Reg. č.: VZ-0043/00066001/2023

Vysvětlení zadávací dokumentace č. 5 - 7 k veřejné zakázce „Vltavská cyklistická cesta, cyklostezka Zdiby – Klecany (ulice Nábřežní)“

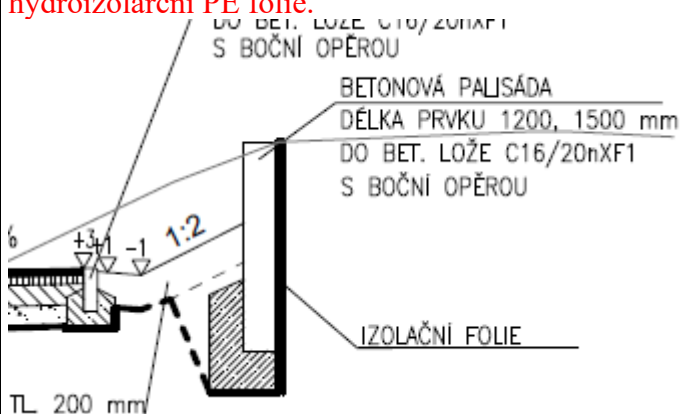
V soupise prací je pol. 52 – 711117 - IZOLACE BĚŽNÝCH KONSTRUKCÍ PROTI ZEMNÍ VLHKOSTI Z PE FÓLIÍ. V STZ ani PD není tato fólie nijak specifikována.

Žádáme zadavatele o doplnění specifikace uvažované fólie.

Jedná se o izolační fólii ochraňující palisádu. V PD není možné specifikovat výrobce a ni typ, aby nedošlo ke zvýhodnění jednoho subjektu. Předpokládá se použití běžné hydroizolační PE fólie.
